# 小型トラック オルターネータープーリーのリコールについて

## リコール届出番号4308

# 改善箇所説明図

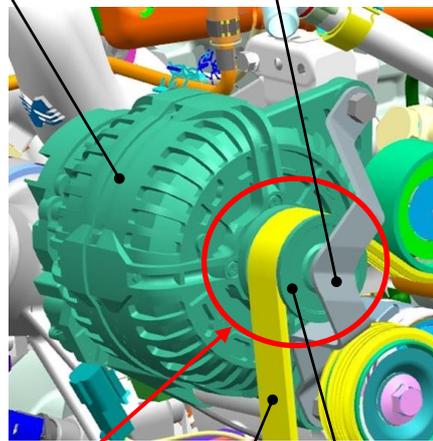
小型トラックにおいて、発電機用プーリー内部のグリスの耐久性が不足しているため、エンジンの低回転領域を主体に使用を続けると、グリスが早期に劣化して当該プーリーが破損することがある。そのため、最悪の場合、当該プーリーが脱落するおそれがある。

全車両、発電機用プーリーに落下防止プロテクタを装着するとともに、当該プーリーを対策品に交換する。

なお、対策品の準備に時間を要する為、当面の間、当該プーリーを点検し、異常が認められた場合は対策品に交換し、異常が認められなかった場合は、準備が整い次第、対策品に交換する。

注：□は、追加装着する部品を示す。
